KELIŲ PROJEKTŲ KELIŲ SAUGUMO AUDITO VERTINIMO KOMISIJOS POSĖDŽIO PROTOKOLAS

Valstybinės reikšmės krašto kelio Nr. 173 Molėtai–Pabradė ruožo nuo 15,405 iki 17,925 km rekonstravimo techninio darbo projekto kelių saugumo audito rezultatų svarstymas (auditorius – VGTU APF Kelių tyrimo institutas, projektuotojas – UAB „Sweco Lietuva“).

KELIŲ SAUGUMO AUDITO ATASKAITA

Temos pavadinimas: **VALSTYBINĖS REIKŠMĖS KRAŠTO KELIO NR. 173 MOLĖTAI–PABRADĖ RUOŽO NUO 15,405 IKI 17,925 KM PROJEKTO KELIŲ SAUGUMO AUDITAS**

Eilės numeris: 9

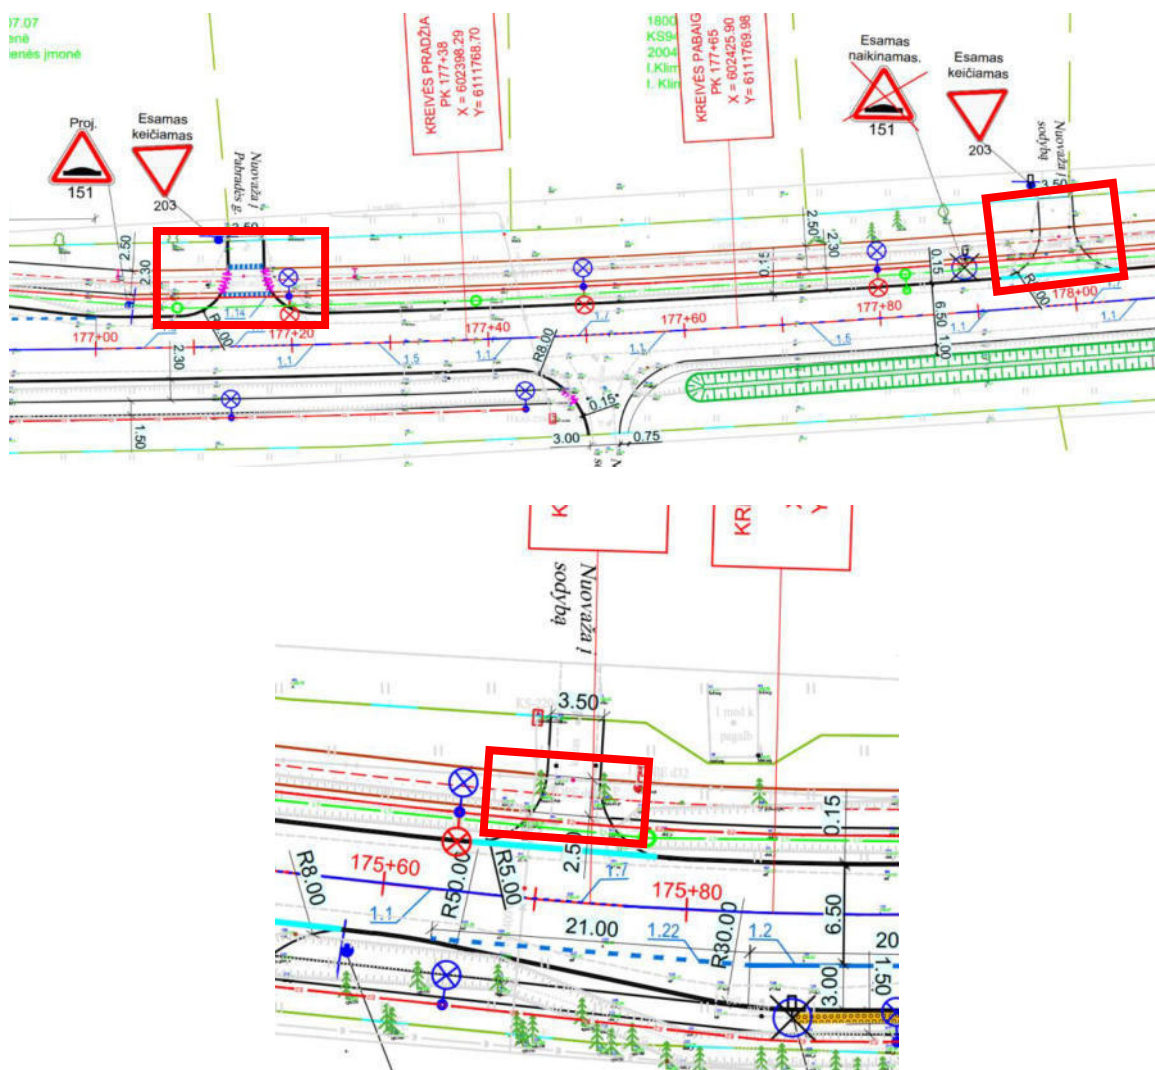
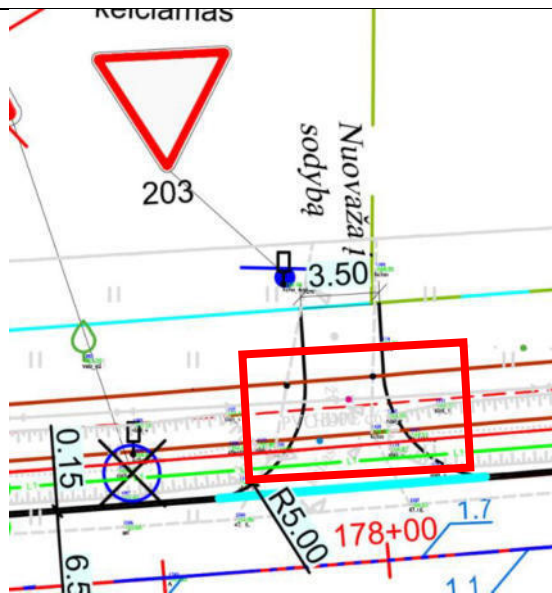
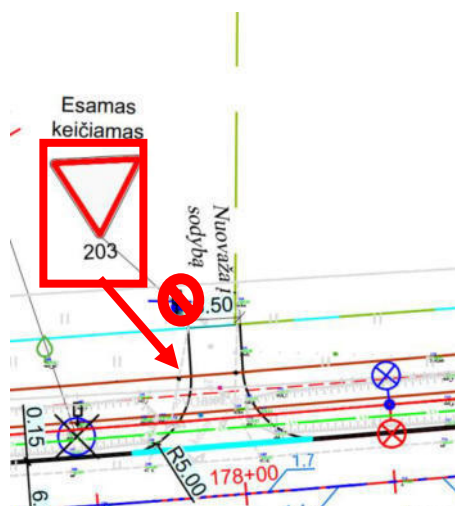
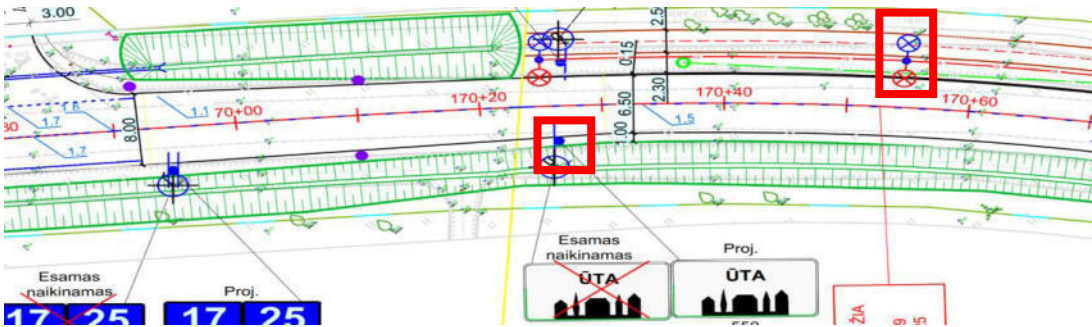
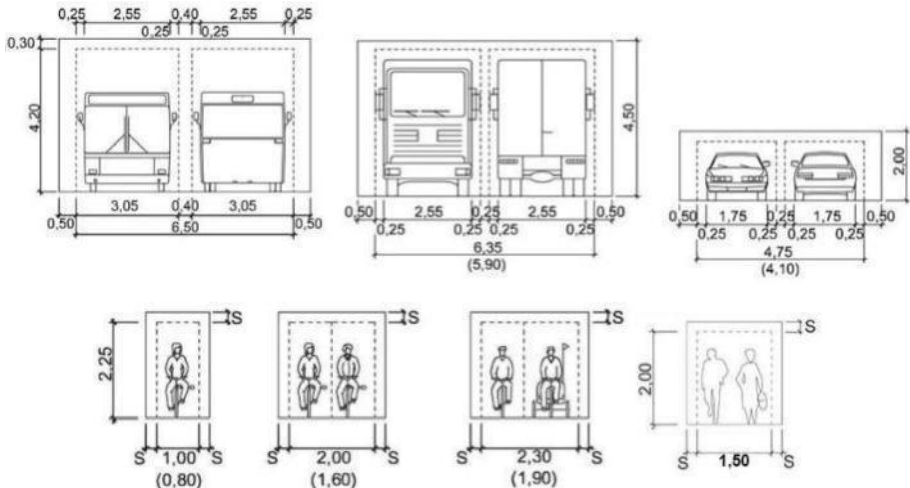
Vieta: nuovažos ir sankryžos šalutiniai keliai gyvenvietėje

- ties tako tęsinium per nuovažas ir sankryžos šalutinius kelius nėra numatyta pažymėti vietas, kuriose transporto priemonės turėtų sustoti ir praleisti pažeidžiamus eismo dalyvius;

- sankryžos šalutiniuose keliuose nėra numatyta paženklinti kelio ženklais vietų, kuriose transporto priemonės turėtų sustoti ir praleisti pažeidžiamus eismo dalyvius, judančius pėsčiųjų ir dviračių takais.

nenumačius vietas, kurioje transporto priemonių vairuotojai turėtų sustoti ir praleisti pažeidžiamus eismo dalyvius, judančius takais, paženklinėti ir kelio ženklų, tikėtina, kad transporto priemonės nesustos šioje vietoje nusitrynus horizontaliam ženklinimui ar esant sniego sluoksniui ant dangos.

- kelio ženklą Nr. 203 **siūlome** įrengti prieš sankirtą su pėsčiųjų ir dviračių taku, ties tako riba. Kelio ženklas Nr. 203 turi būti ne toliau kaip 15 m nuo pagrindinio ir šalutinio kelio važiuojamųjų dalių susikirtimo.

- siekiant padidinti transporto priemonių vairuotojų dėmesingumą, kad skersai kelio gali judėti pažeidžiami eismo dalyviai, iš abiejų pėsčiųjų tako ir bendro pėsčiųjų dviračių tako tęsinio per kelią pusį, **siūlome** ženklinti horizontaliuoju ženkliniu 1.12 „Iš trikampių sudaryta linija“.

- 1.9. pritarė pastabai ir pasiūlymui Nr. 9;
 - 1.10. pritarė pastabai ir pasiūlymui Nr. 10;
 - 1.11. pritarė pastabai ir pasiūlymui Nr. 11;
 - 1.12. pritarė pastabai ir pasiūlymui Nr. 12;

Eilès numeris: 11

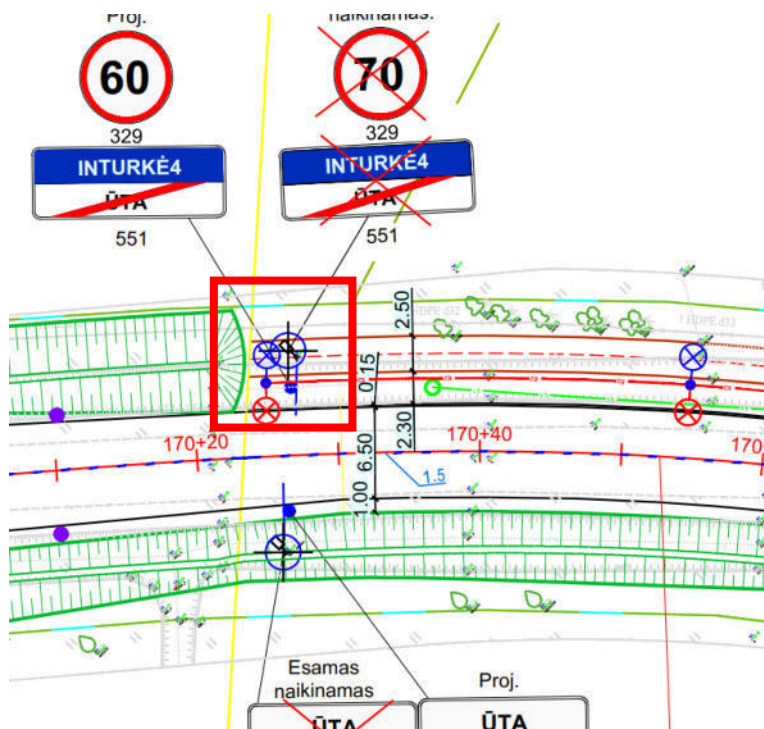
Vieta: $\sim$ Pk 170+20

bendras pėsčiųjų ir dviračių takas nukreipia pažeidžiamus eismo dalyvius į griovį.

galimas pažeidžiamų eismo dalyvių įkritis į griovį.

siūlome tako pabaigą numatyti nukreipiant eismo dalyvius į kelkraštį arba bendrą taką rengti iki nuvažos.

Eilės numeris: 12

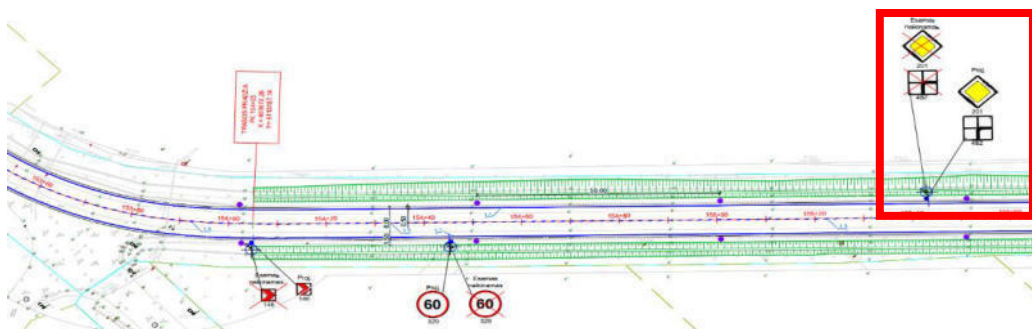
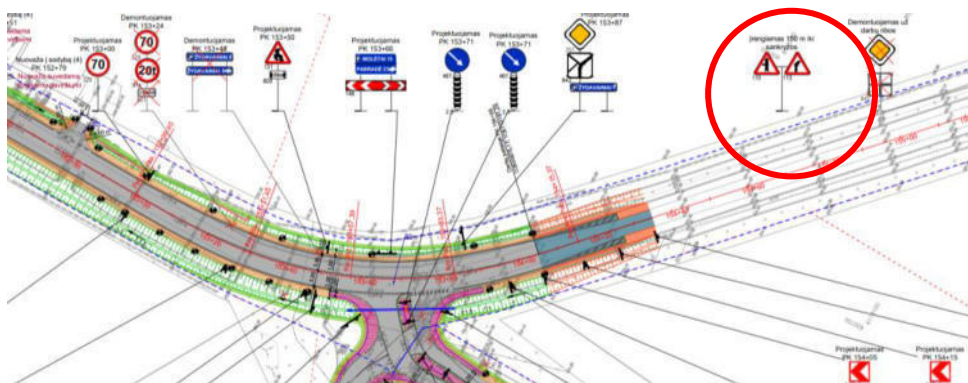
Vieta: ~Pk 155+40

sankryžą, esančią 15,36 km, numatyta paženklinti atstatant kelio ženklus Nr. 201 „Pagrindinis kelias“ su papildoma lentele Nr. 842 „Pagrindinio kelio kryptis“.

- kelio ženklai Nr. 201 klaidins eismo dalyvius, nes tokie ženklai įprastai yra rengiami gyvenvietėje;
- šiuo atveju, pagrindinis kelias nekeičia krypties, o tik pagrindinio kelio vingyje yra sankryža.

Pabrėžtina, kad kitame projekte yra numatyta šią sankryžą rekonstruoti, pertvankant jos geometrinius parametrus. Be to, kitame projekte vietoje kelio ženklų Nr. 201 ir Nr. 842 yra numatyta įrengti kelio ženklus Nr. 110 „Šalutinis kelias iš kairės“ ir Nr. 113 „Vingis į dešinę“

Siūlome vietoje kelio ženklų Nr. 201 ir Nr. 842 numatyti kelio ženklus Nr. 110 „Šalutinis kelias iš kairės“ ir Nr. 113 „Vingis į dešinę“.

Eilès numeris: 13

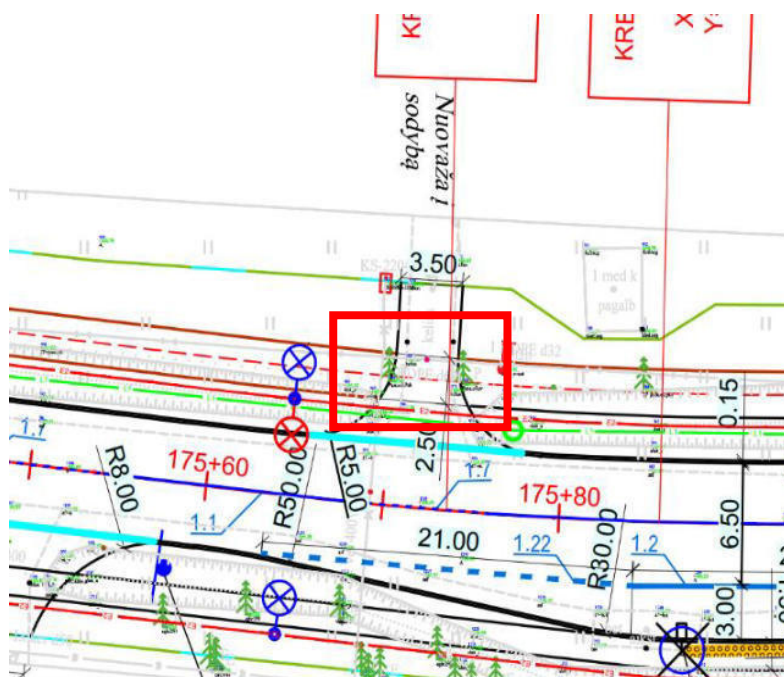
Vieta: visas kelio ruožas

augmenija nuovažose ir sankryžose riboja transporto priemonių vairuotojų matomumą.

- dėl apriboto matomumo padidėja eismo įvykių rizika, kuomet transporto priemonių vairuotojai išvažiuoja iš šalutinio kelio arba nuovažos nepastebėję pagrindiniu keliu važiuojančių transporto priemonių. Atitinkami pagrindiniu keliu važiuojančių transporto priemonių vairuotojams tokie manevrai gali būti netikėti, kadangi matomumas į šalutinį kelią arba nuovažą apribotas ir jiems;
- per arti važiuojamosios dalies augmenija, transporto priemonėms bei pėstiesiems gali būti kliūtis.

siūlome medžius bei krūmus, ribojančius matomumą, pašalinti arba apgenėti. Taip pat, **rekomenduojame** užtikrinti eismo zonoms reikiamus gabaritus ($\geq 0,5$ m).

- 1.13. pritarė pastabai ir pasiūlymui Nr. 13;
 - 1.14. pritarė pastabai ir pasiūlymui Nr. 14;
 - 1.15. pritarė pastabai ir pasiūlymui Nr. 15;
 - 1.16. pritarė pastabai ir pasiūlymui Nr. 16;

Eilės numeris: 14

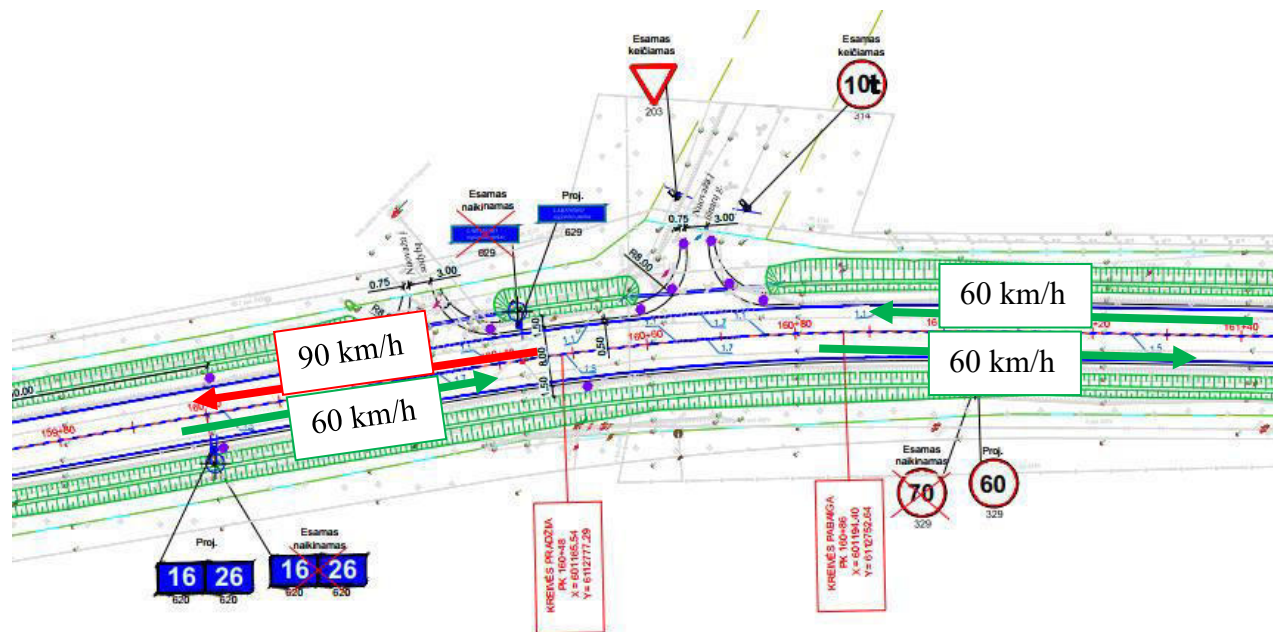
Vieta: ~Pk 160+60

nėra numatyta riboti leistino transporto priemonių greičio iki 60 km/h nuo sankryžos ~Pk 160+60 piketų mažėjimo kryptimi.

dėl už sankryžos nepakartoto kelio ženklo Nr. 329 „Ribotas greitis“, kelio ruože yra leidžiamas 90 km/h greitis, nors projektuojamos horizontaliosios ir vertikaliosios kreivės yra per mažų spindulių tam, kad būtų leistas toks važiavimo greitis.

siūlome už sankryžos numatyti pakartoti kelio ženklą Nr. 329 „Ribotas greitis“.

Eilės numeris: 15

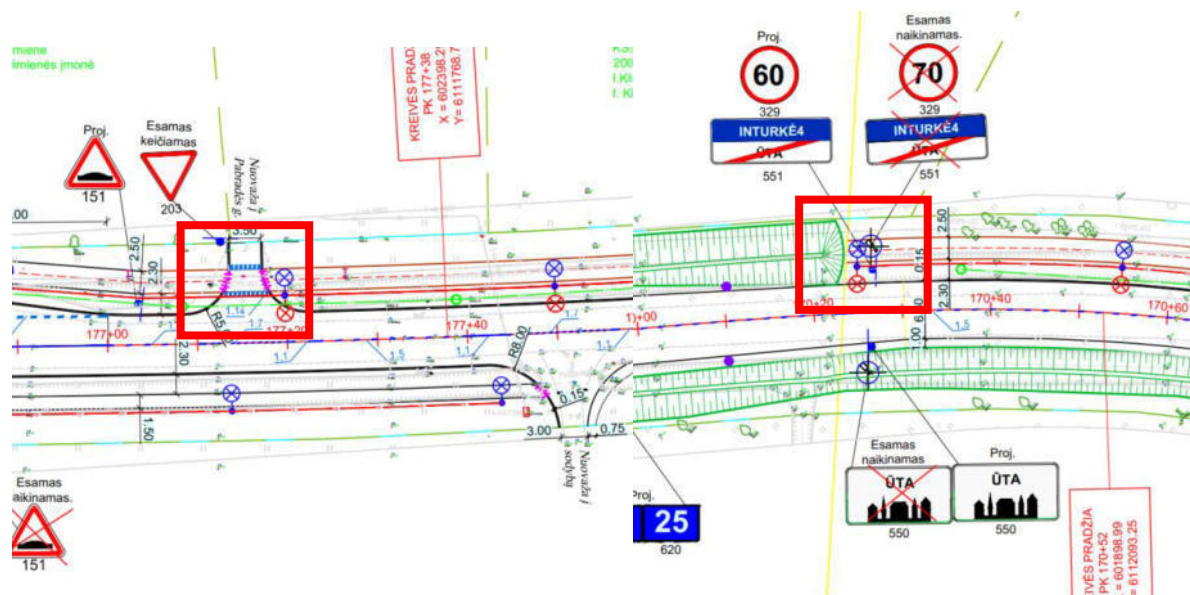
Vieta: bendras pėsčiųjų ir dviračių takas

bendro pėsčiųjų ir dviračių tako susikirtimuose su šalutiniais keliais ir tako galuose nėra įrengti kelio ženklai Nr. 413 „Pėsčiųjų ir dviračių takas“.

pažeidžiami eismo dalyviai nėra informuojami į kokio tipo taką patenka. Galimos konfliktinės situacijos. Dviratininkai gali nežinoti, kad takas yra skirtas ir jiems, todėl važiuos kelio važiuojamąja dalimi.

siūlome numatyti kelio ženklus Nr. 413 „Pėsčiųjų ir dviračių takas“ tako pradžioje ir pakartojant už kiekvieno tako susikirtimo su keliu ir kitose vietose, kuriose būtina įspėti eismo dalyvius apie bendrą dviračių ir pėsčiųjų eismą.

Eilės numeris: 16

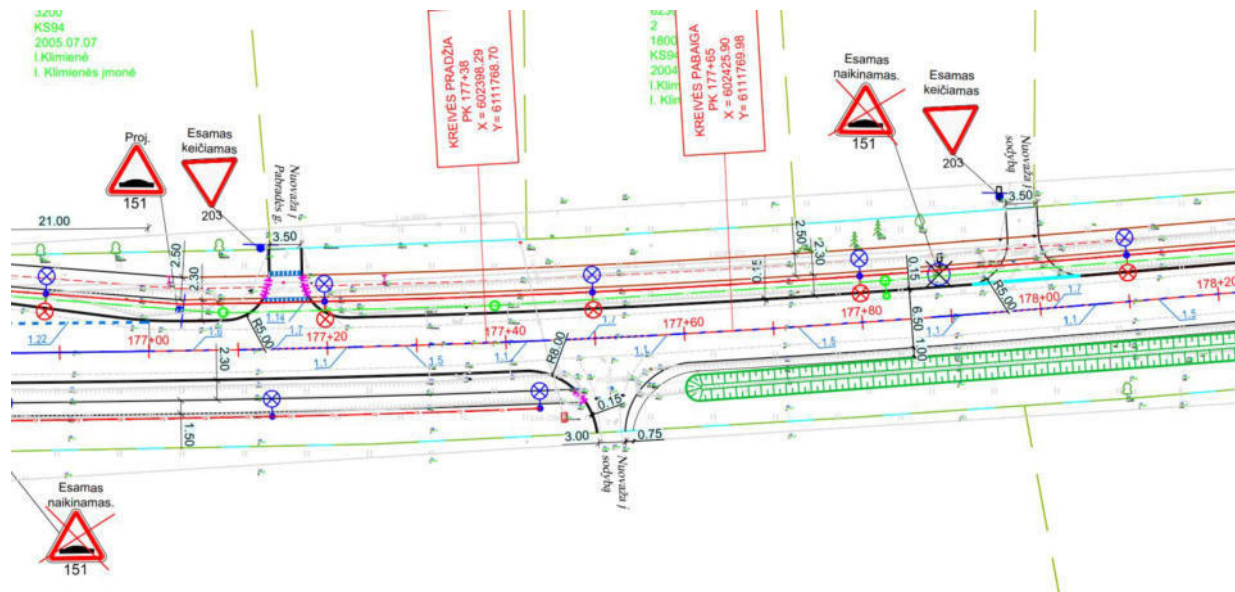
Vieta: projektuojama sankryžos ~Pk 177+20 ir ~Pk 178+00

pagrindiniame kelyje ties sankryžomis nėra pirmumo kelio ženklų.

pagrindiniame kelyje transporto priemonių vairuotojai kelio ženklais nėra informuojami apie eismo organizavimą sankryžoje, neišlaikomas gatvių homogeniškumas.

tuo atveju, jeigu bus palikta gyvenvietė, pagrindiniame kelyje **siūlome** numatyti kelio ženklus Nr. 201 „Pagrindinis kelias“, kitu atveju, įspėjamuosius kelio ženklus Nr. 108, Nr. 109 arba Nr. 110 (priklausomai nuo sankryžos konfigūracijos).

Eilės numeris: 17

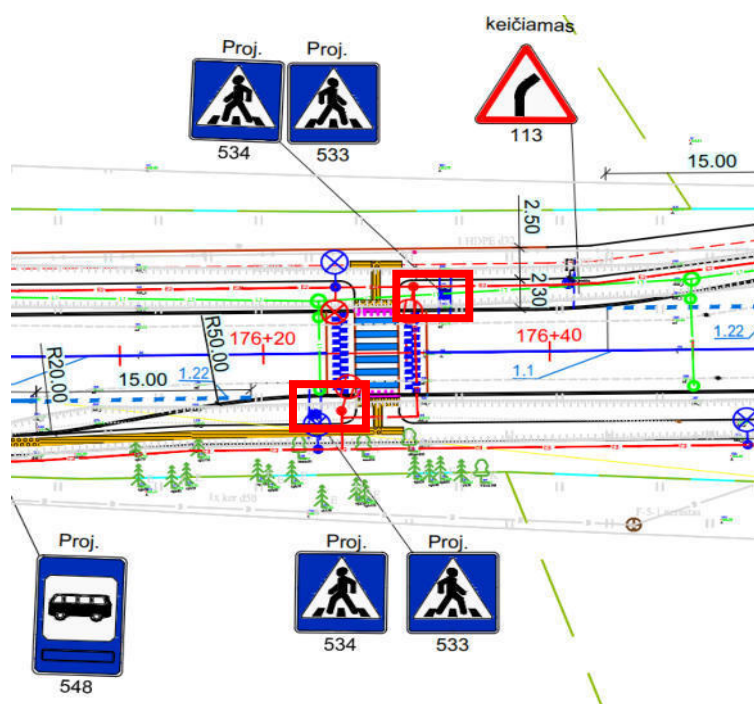
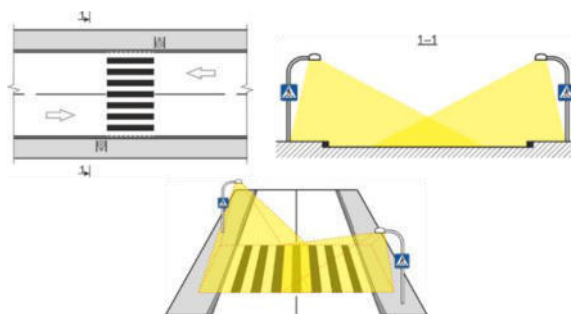
Vieta: ~Pk 176+30

ties kai kuriomis pėsčiųjų perėjomis kelio ženklai Nr. 533 ir Nr. 534 numatyti ne ant kryptinio apšvietimo atramų.

kelio ženklų skydus numačius ant papildomų atramų, jos būtų papildoma kliūtimi tuo atveju, jeigu nesuvaldyta transporto priemonė patektų ant vejų.

siūlome kelio ženklus Nr. 533 ir Nr. 534 numatyti ant kryptinio apšvietimo atramų.

- 1.17. pritarė pastabai ir pasiūlymui Nr. 17;
 - 1.18. pritarė pastabai ir pasiūlymui Nr. 18.
2. Projektuotojui pataisyti techninį projektą pagal šio protokolo nutartį. Pataisytą kelio ruožo projektą pateikti Kelių direkcijos Eismo saugos skyriui (_____). Protokolo nutarime esant papildomai išlygai (pvz., nurodymai projektuotojui papildomai įvertinti situaciją ir pan.), kartu su pataisytu kelio ruožo projektu turi būti pateikti argumentuoti paaiškinimai dėl priimtų projektinių sprendinių.

Eilės numeris: 18

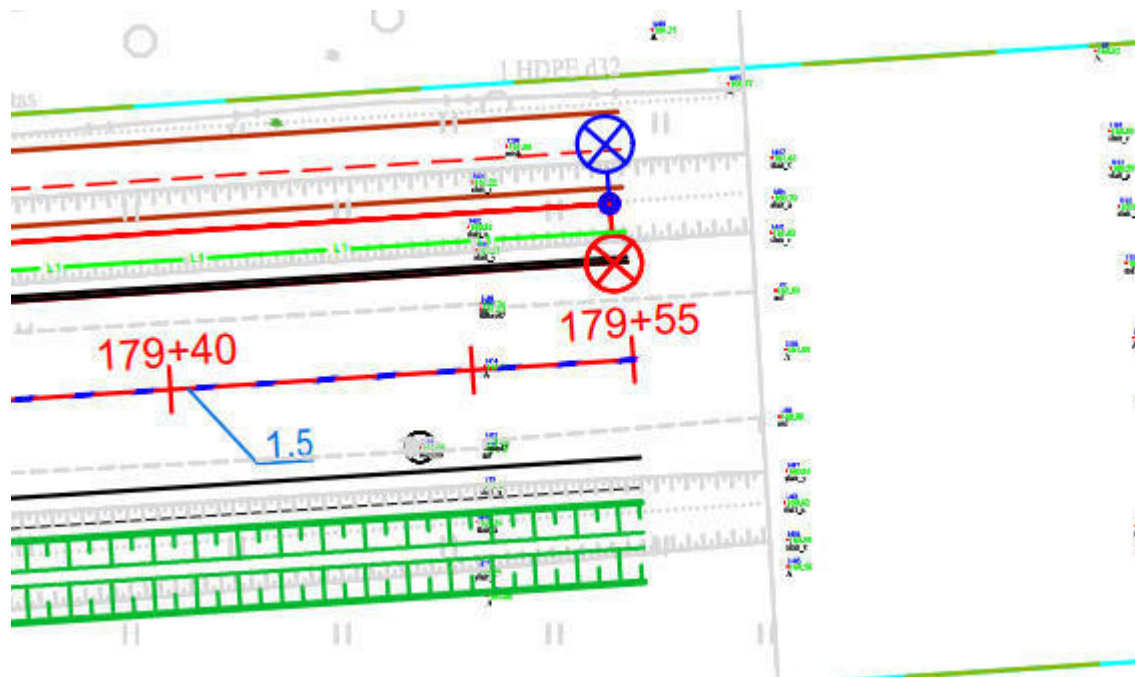
Vieta: ~Pk 179+55

nėra numatyta suvesti projektinius sprendinius su esama situacija.

tinkamai nesuvedus projektinių sprendinių su esama situacija galimas nesklandus transporto priemonių eismas.

siūlome projektinius sprendinius suvesti tinkamai su esama situacija.
